SPRENDINIŲ
KOREGAVIMAS IR KLAIDŲ
IŠTAISYMAS VISUOMENĖS
SUPAŽINDINIMO SU
SPRENDINIAIS METU

KOREGAVIMAS

Situacijos Nr. 1, 15

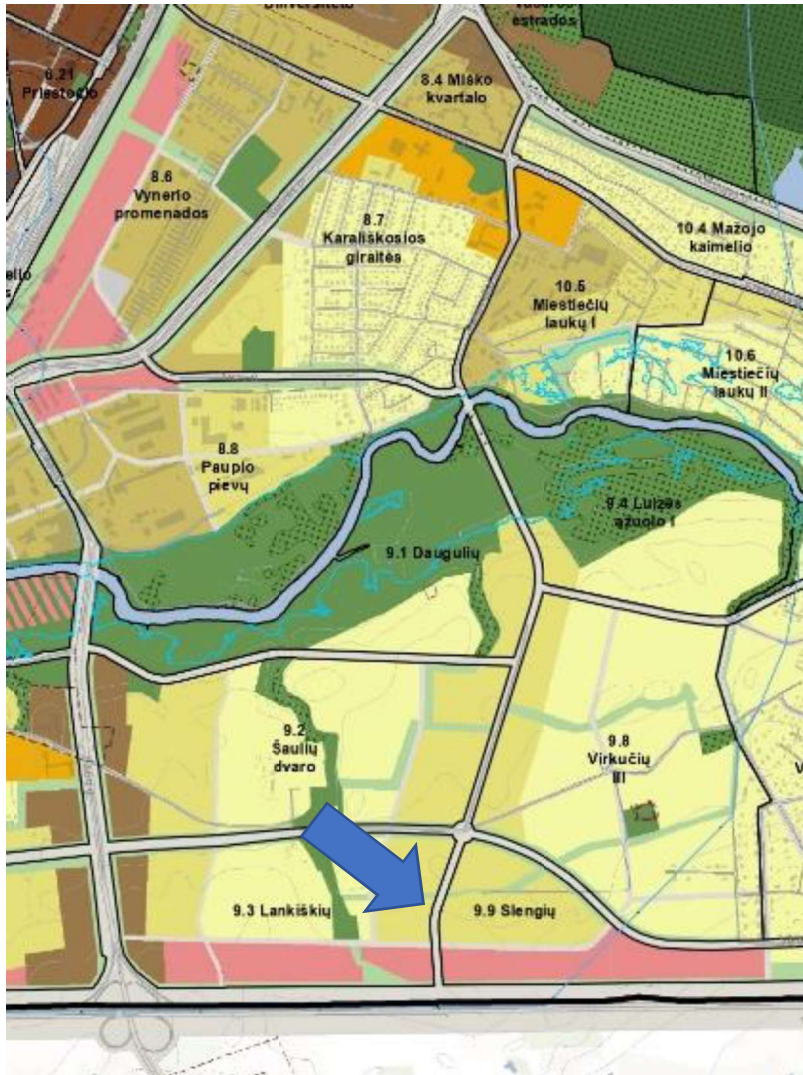
1. Visuomenės pasiūlymas. Sutartinis mokyklos ženklas pateiktas ant galimai konkretaus sklypo.

15. Visuomenės pasiūlymas. Paplatinti planuojamą ekstensyviai naudojamų želdynų juostą Šiaurės pr.

9.4 nagrinėjamame rajone patrauktas mokyklos sutartinis ženklas, skirtas visam nagrinėjamam rajonui, o ne konkrečiai vietai, į geografinį nagrinėjamo rajono centrą. **Neesminis koregavimas.**

8.6 nagrinėjamame rajone paplatinta planuojama ekstensyviai naudojamų želdynų juosta Šiaurės prospekto šiaurinėje išklotinėje.

Neesminis koregavimas.

Labai neesminės techninės ir korektūros klaidos.
Situacijos Nr. 14 ir 16

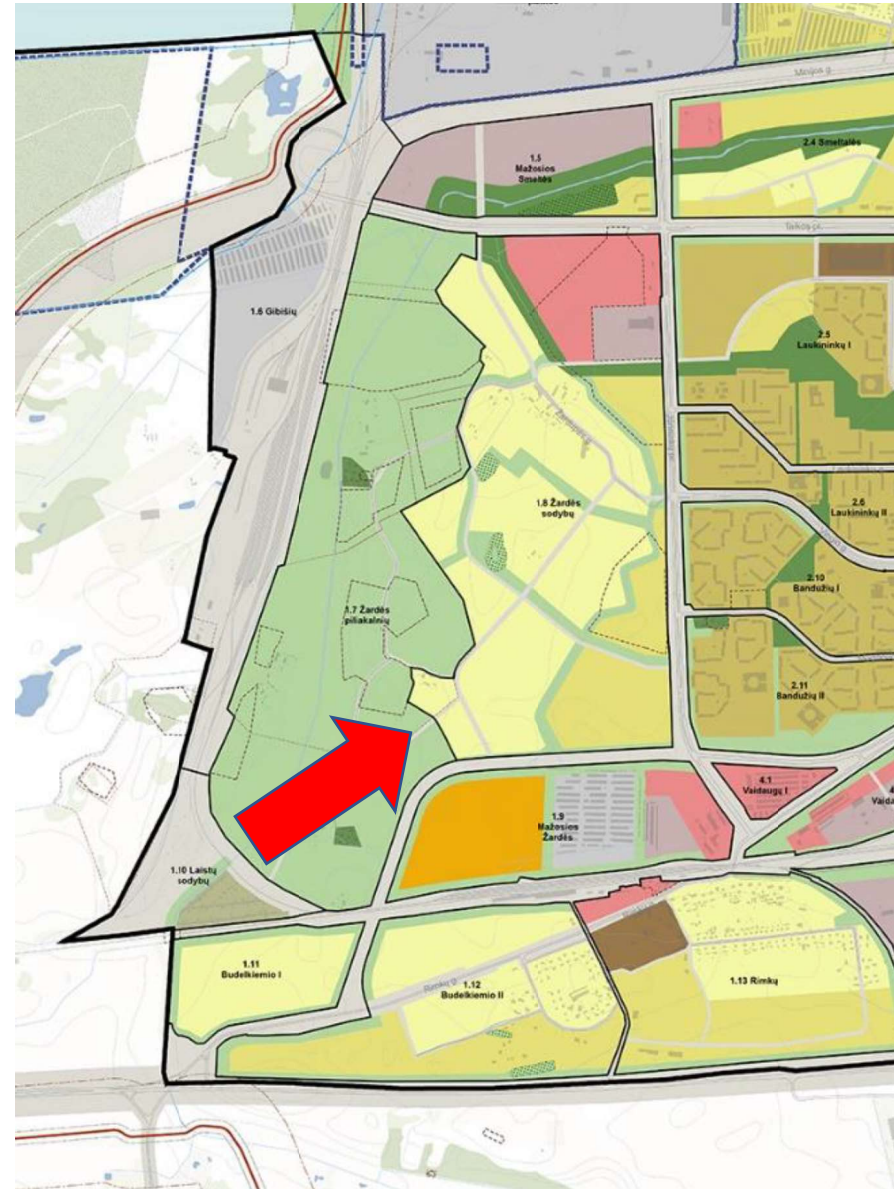
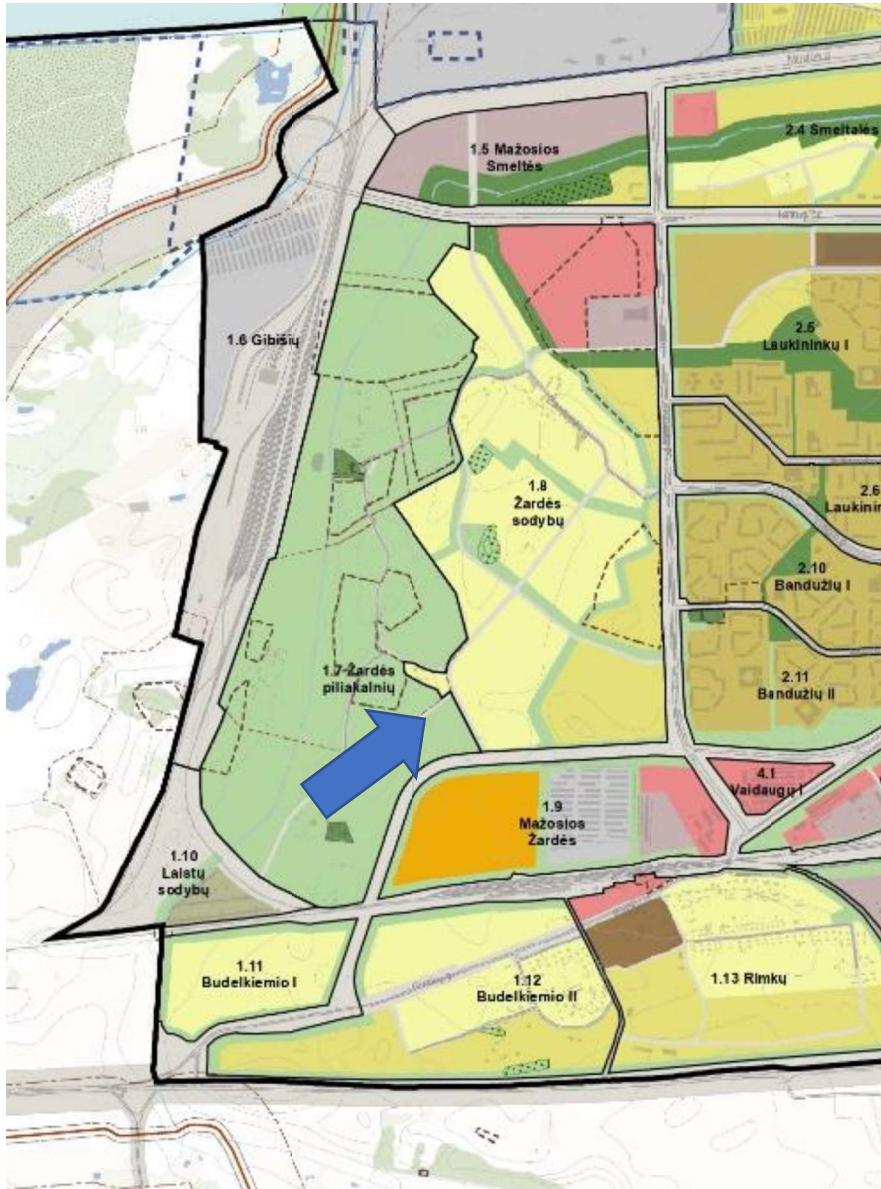
14. Techninė klaida.

16. Techninė klaida.

Patikslinta gatvės trajektorija tarp 9.3 ir 9.9 nagrinėjamų rajonų. **Neesminis koregavimas.**

11.10 nagrinėjamame rajone paryškinta esamos Turistų gatvės trasa iki susijungimo su Pamario gatve (Girulių plentu). **Neesminis koregavimas.**

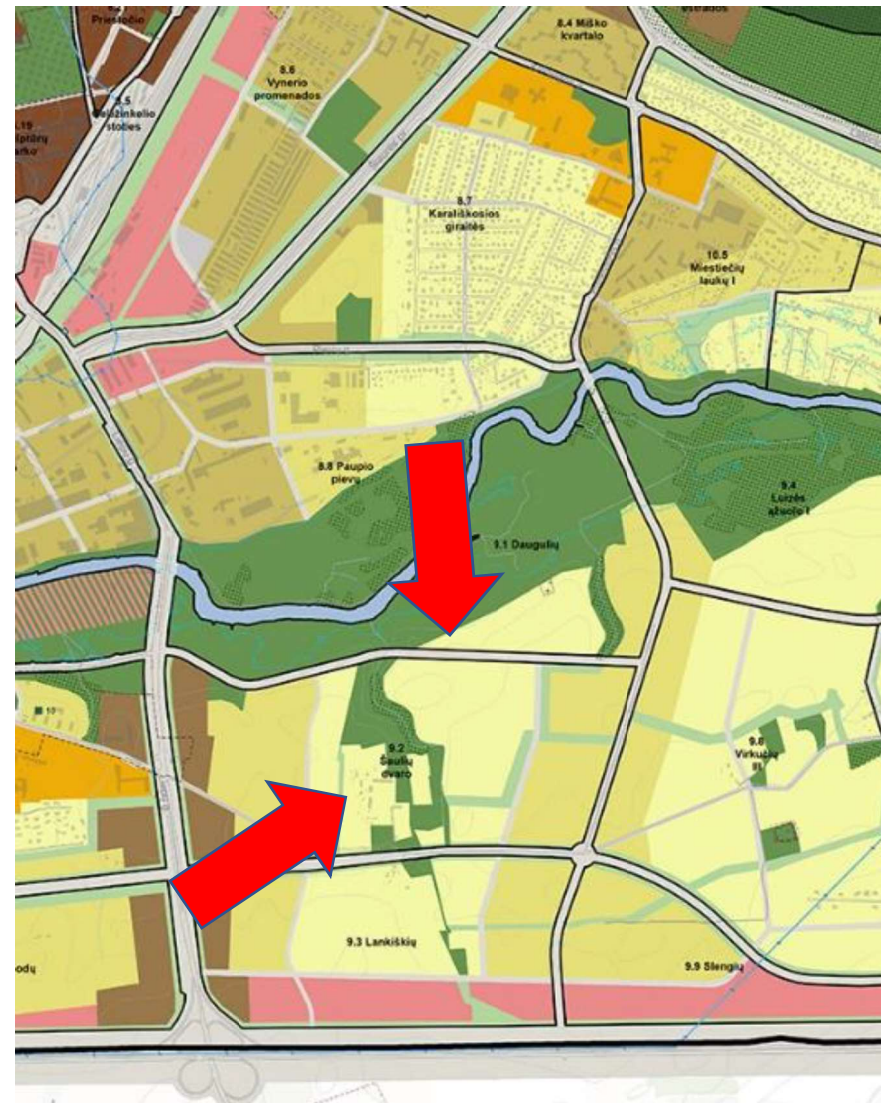
Techninė klaida. Buvusi paslaugų funkcinė zona pavaizduota kaip vidutinio užstatymo intensyvumo. A-Jėzus-Marija. Buvo raudona, pasidarė geltona. Nesusipratimas. Vos ne sabotažas. Atstatyta teisybė. 11.4 nagrinėjamame rajone netyčia pateikta vidutinio užstatymo intensyvumo funkcinė zona, esanti išorinio (giliavandens) uosto aptarnavimui reikalingo infrastruktūros koridoriaus teritorinėje apimtyje, nurodyta, kaip paslaugų zona, kas ir buvo deklaruota aprobuotos BP koncepcijos sprendiniuose. **Techninės klaidos atitaisymas.**

Visuomenės pasiūlymas. Techninė klaida. Esamos sodybos neįvertintos kaip gyvenamoji statyba.

1.8 nagrinėjamame rajone pakoreguota mažo užstatymo intensyvumo zona pagal faktinę būklę. **Techninės klaidos atitaisymas.**

KOREGAVIMAS
Situacijos Nr. 2, 8 ir 9

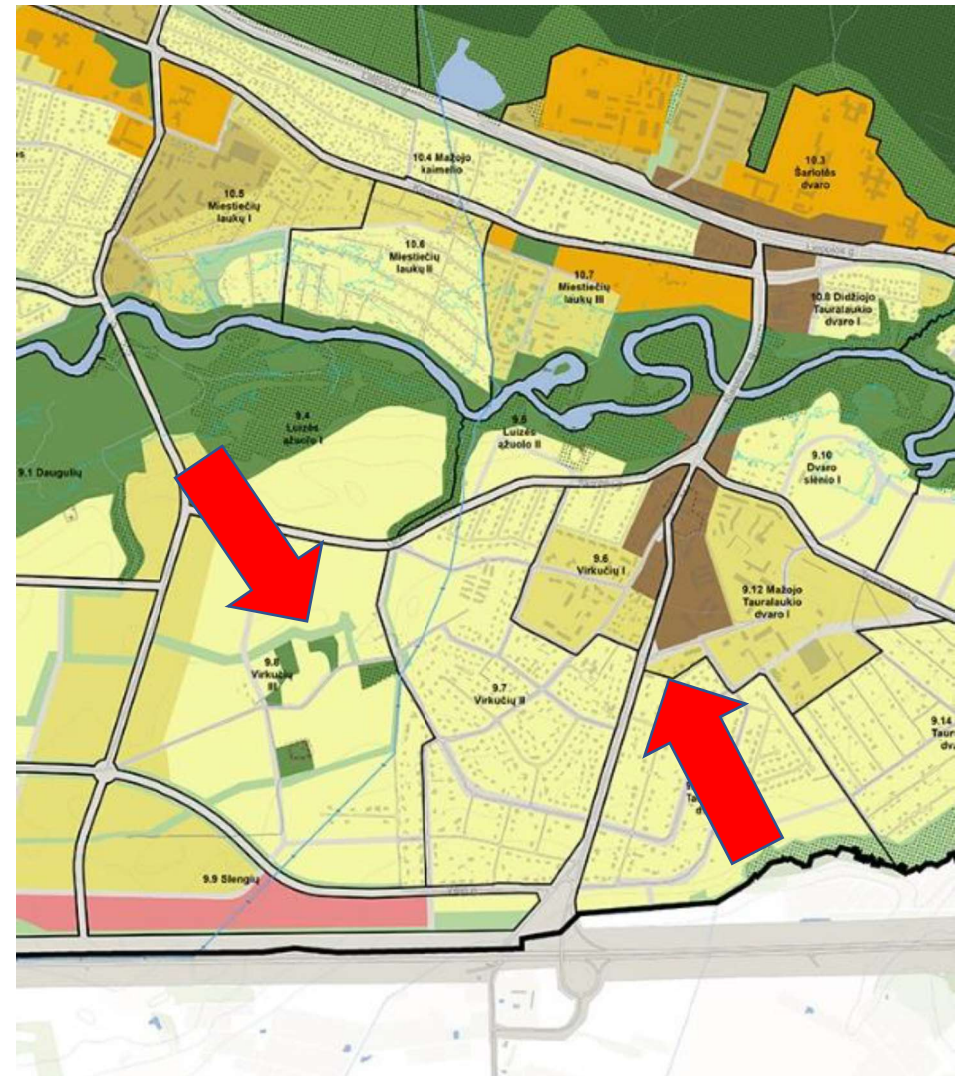
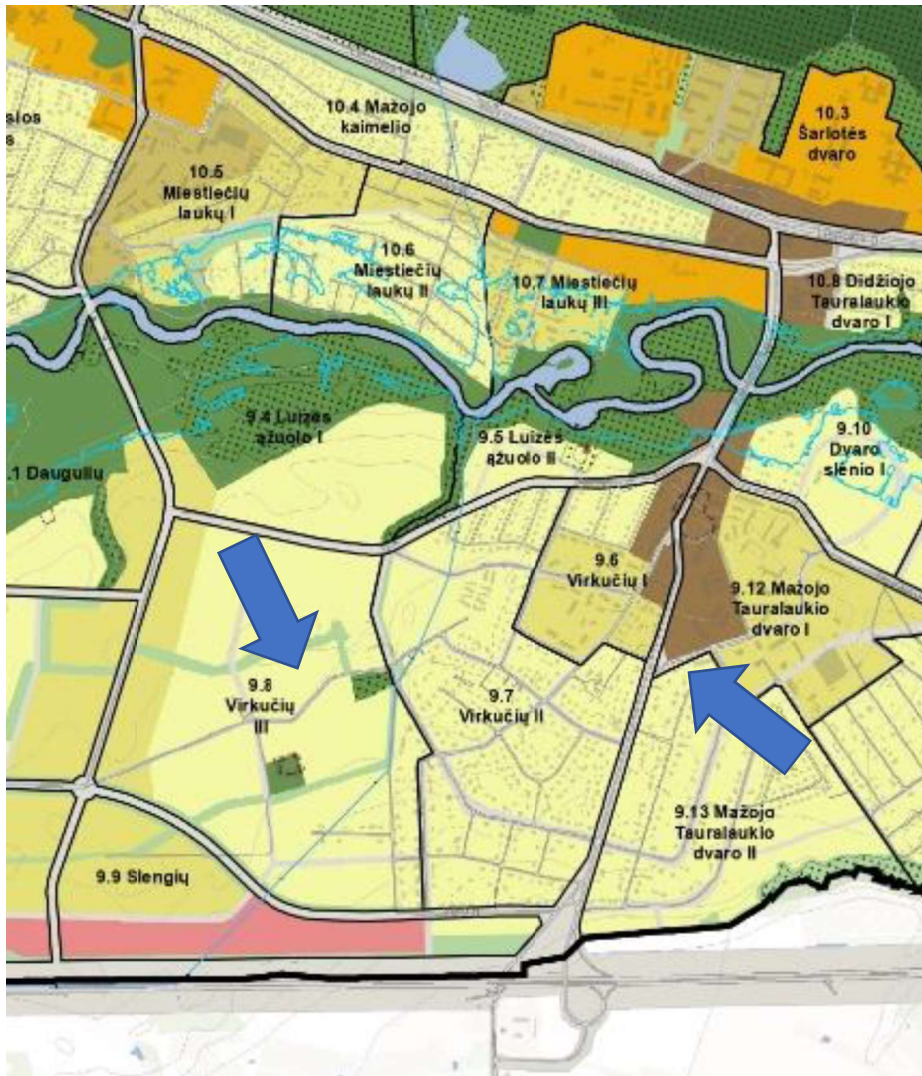
Visuomenės pasiūlymas. Gatvės trasa pavaizduota ant galimai konkrečių sklypų. Pakoreguoti pagal faktą planuojamas ekstensyviai naudojamų želdynų zonas.

9.2 nagrinėjamame rajone pakoreguota planuojamos gatvės trasa. 9.2 ir 9.3 nagrinėjamuose rajonuose pakoreguota planuojama ekstensyviai naudojamų želdynų zonos struktūra, atsižvelgiant į faktinius ir specifinius nagrinėjamos teritorijos požymius. **Neesminis koregavimas.**

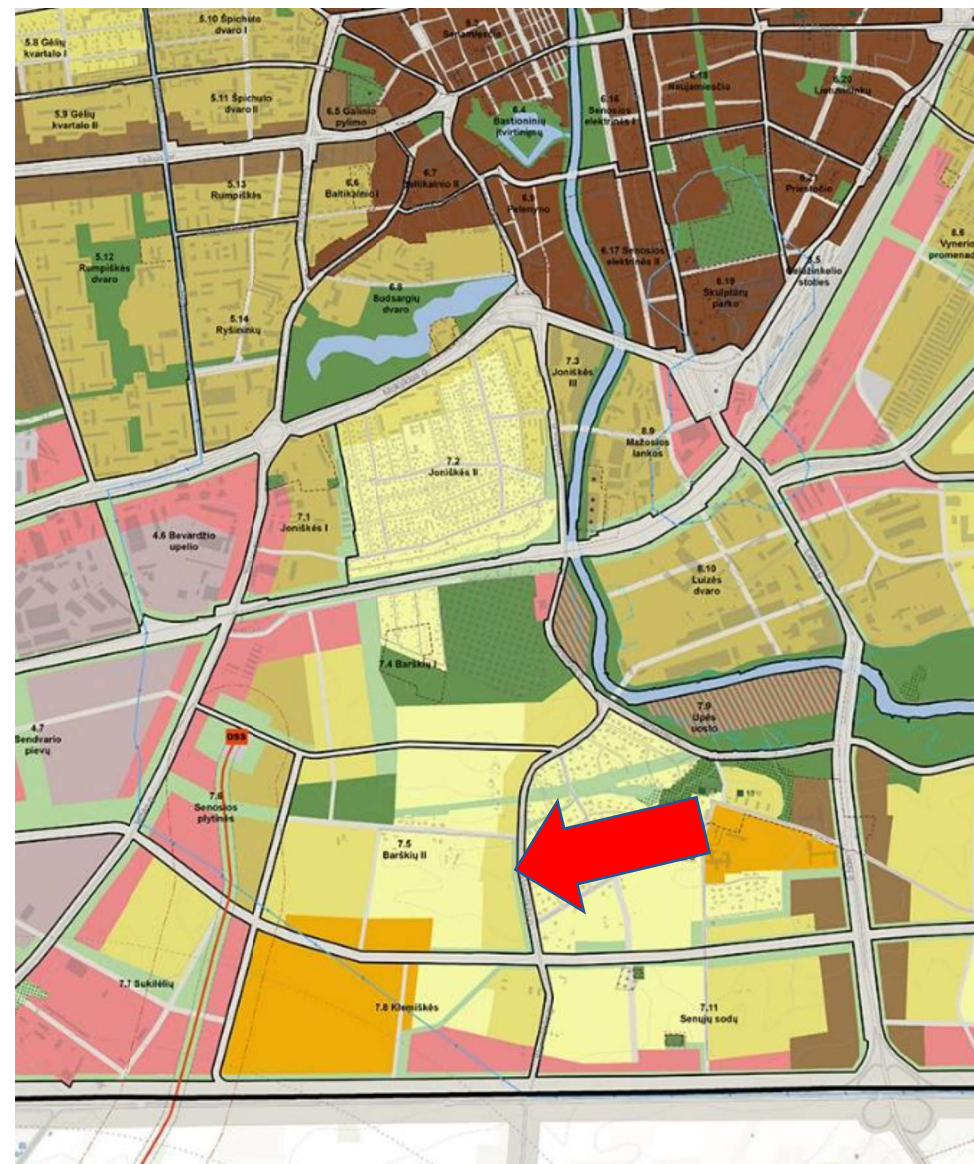
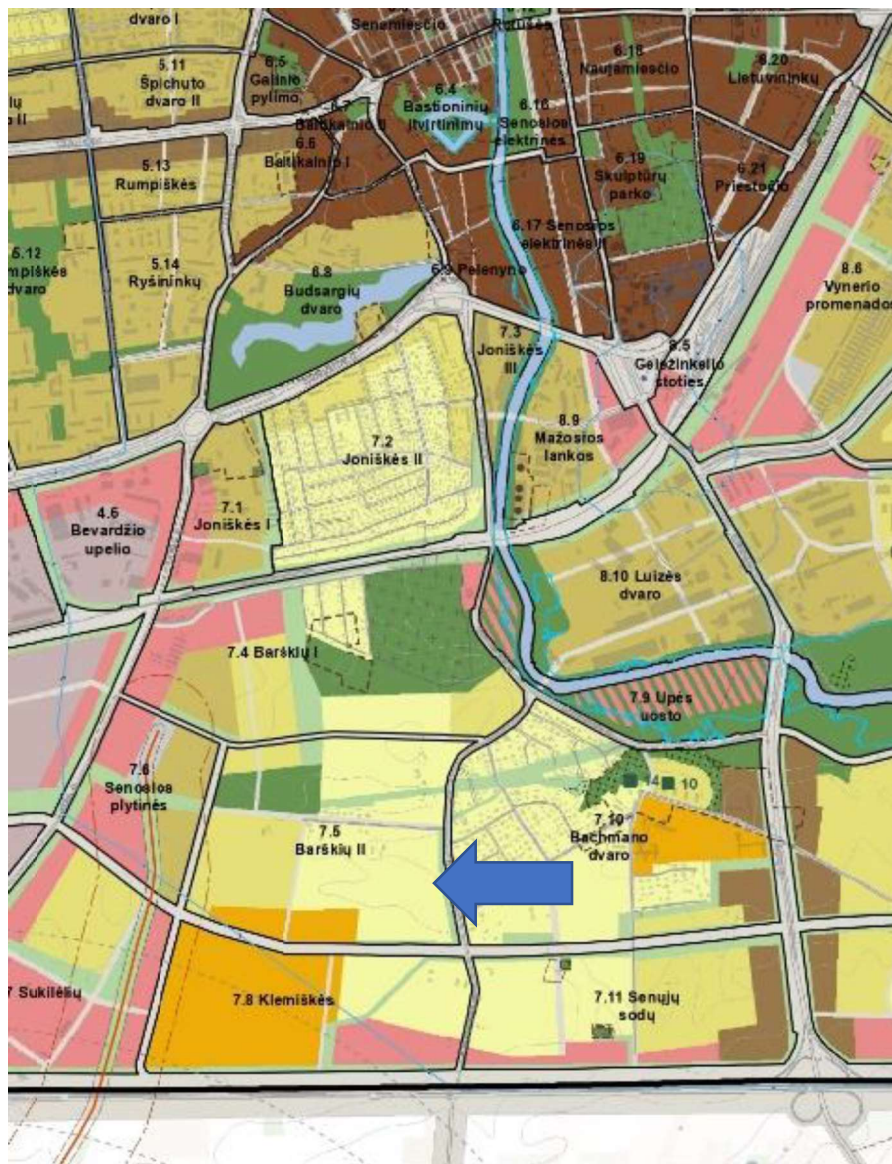
Visuomenės pasiūlymai. Pakoreguoti pagal faktą planuojamą ekstensyviai naudojamų želdynų zoną. Nurodyti vidutinio užstatymo intensyvumą.

9.8 nagrinėjamame rajone pakoreguota planuojama ekstensyviai naudojamų želdynų zonos struktūra atsižvelgiant į faktinius ir specifinius nagrinėjamos teritorijos požymius. 9.13 nagrinėjamame rajone pagal faktą ir urbanistinį kontekstą nurodytas vidutinio užstatymo intensyvumo funkcinės zonos ruožas Akmenų gatvės išklotinėje. **Neesminis koregavimas.**

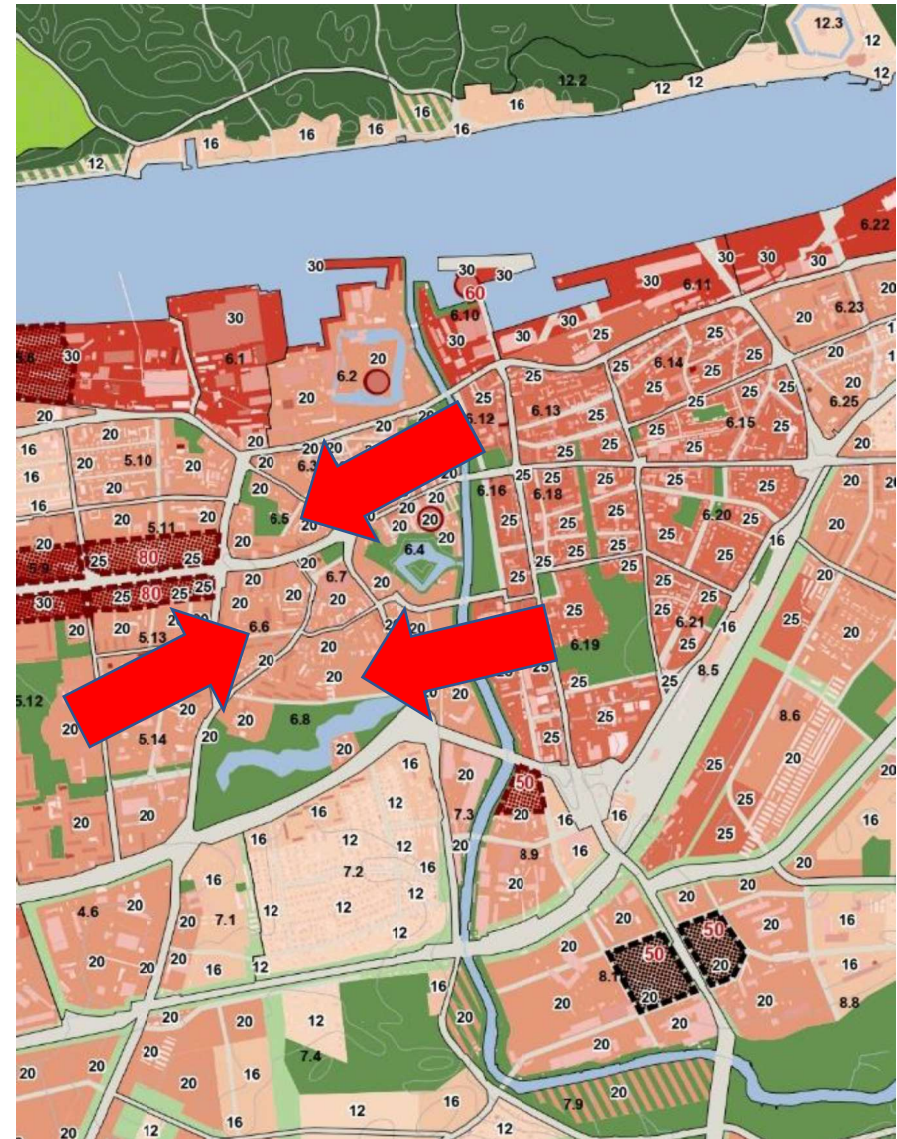
Visuomenės pasiūlymas. Sustiprinti gatvės užstatymo įvaizdį pietinėje Kleimiskės gatvės išklotinėje. 7.5 nagrinėjamame rajone, kaip logiškas ir miesto įvaizdį stiprinantis elementas, numatytas vidutinio užstatymo intensyvumo funkcinės zonos ruožas pietinėje Kleimiskės gatvės išklotinėje. **Neesminis koregavimas.**
